AVIS d'HYDROGEOLOGUE AGREE

Définition des Périmètres de Protection

Puits de CHENÔVE

avril 2006

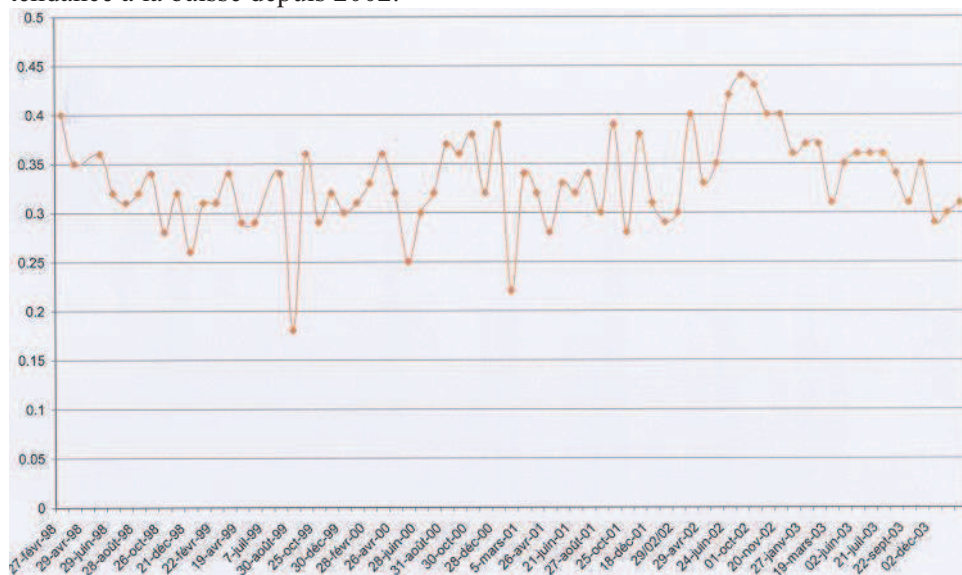
3/La Qualité de la Ressource : Les teneurs en nitrates comprises entre 16 et 43 mg/l montrent une évolution à la baisse engagée depuis 2002.

Sur la qualité de la ressource : la ressource présente des teneurs significatives en pesticides. Une tendance à la baisse est sensible pour les pesticides totaux, mais la déséthylatrazine reste à une moyenne de 0,15 µg/l. La bache de 1.000 m³ située sous la station de pompage du puits de CHENÔVE est exploitée en refoulement vers les réservoirs au débit de 360 m³/h (4 pompes de 90 m³/h). Dans la bache, sont mélangés, par heure : 60 m³ extraits du puits (30 m³ traités + 30 m³ non traités) et 30 m³ provenant de la Ville de DIJON. Ce volume ne représente que la moitié des besoins de CHENÔVE qui doivent être compensés par l'usine de MARSANNAY-la-CÔTE désormais opérationnelle. La teneur en pesticides des eaux de mélange n'est pas précisée mais l'eau de DIJON paraît exempte ainsi que celle de MARSANNAY après traitement.

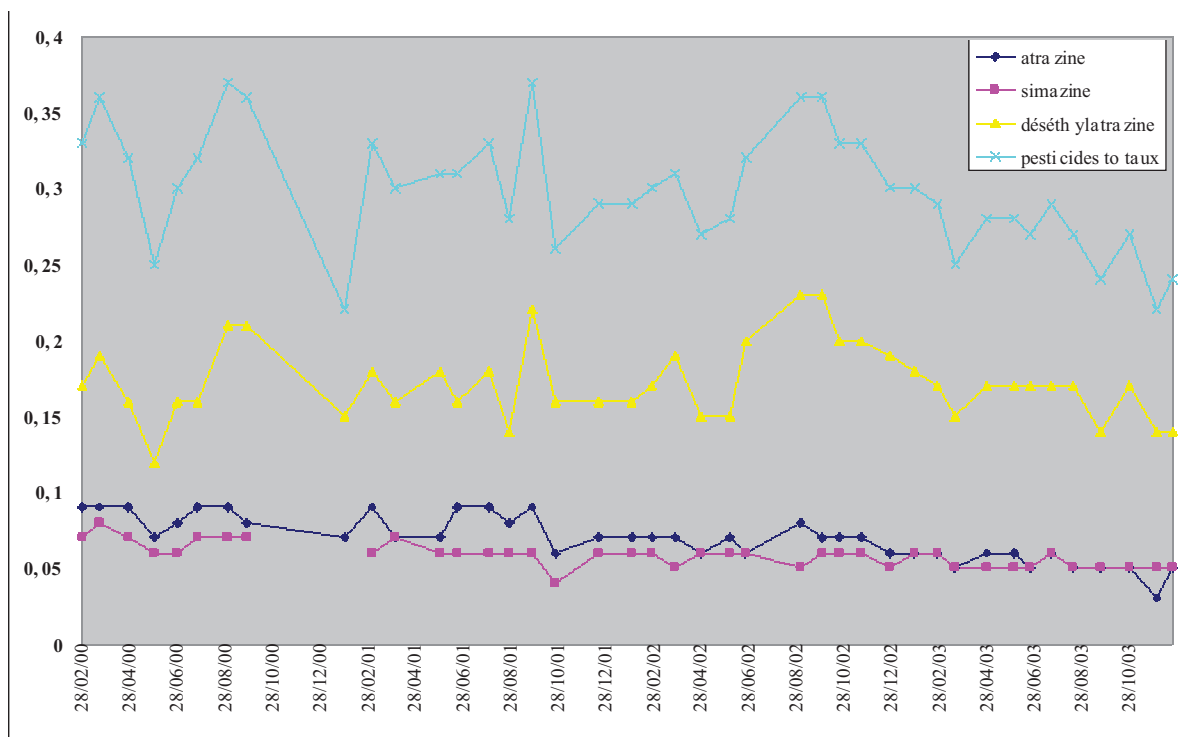
Les teneurs en pesticides totaux varient entre 0,17 et 0,44 µg/l et montrent également une tendance à la baisse depuis 2002.

Des similitudes existent dans la variation des deux courbes. Dans le détail, la concentration en déséthylatrazine est systématiquement supérieure à la norme (0,10 µg/l). L'atrazine et la simazine sont également constamment présentes et épisodiquement la terbutylazine et la déséthylterbutylazine.

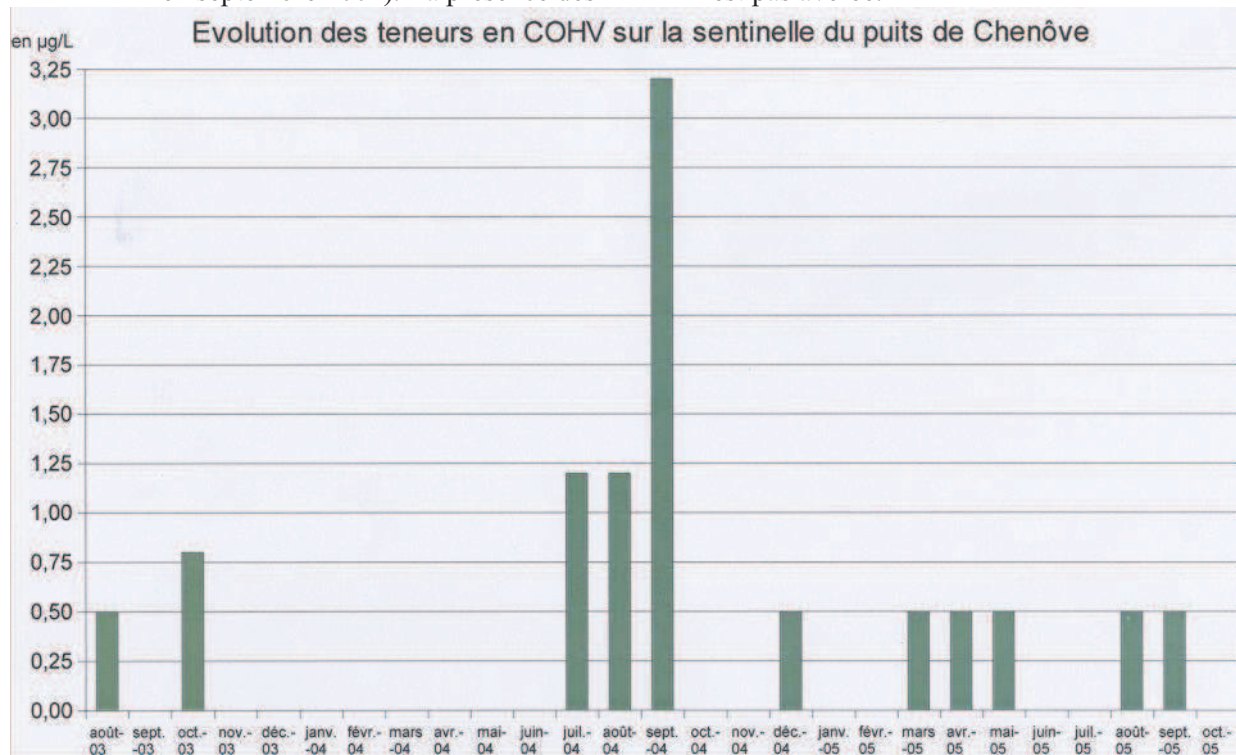
Les essais de traçage réalisés en 1992 ont montré qu'un produit injecté dans le piézomètre atteignait le puits en 5 jours, marquait un pic à 12 j et disparaissait après 23 j. Il a été également simulé qu'une pollution en amont de CHENÔVE se retrouvait au puits en 1 mois

En résumé, la vulnérabilité de l'aquifère est importante dans la zone d'affleurement des graviers qui la constitue. Les apports latéraux par le lac Kir en amont et les côtes calcaires en bordure peuvent être marqués par les activités développées dans leurs bassins d'alimentation. La qualité de l'eau extraite à CHENÔVE peut être influencée par les activités de la zone urbaine qui s'étend sur la plaine alluvionnaire et aussi par les pratiques agricoles et viticoles recensées dans le bassin d'alimentation du lac Kir et sur les coteaux calcaires.
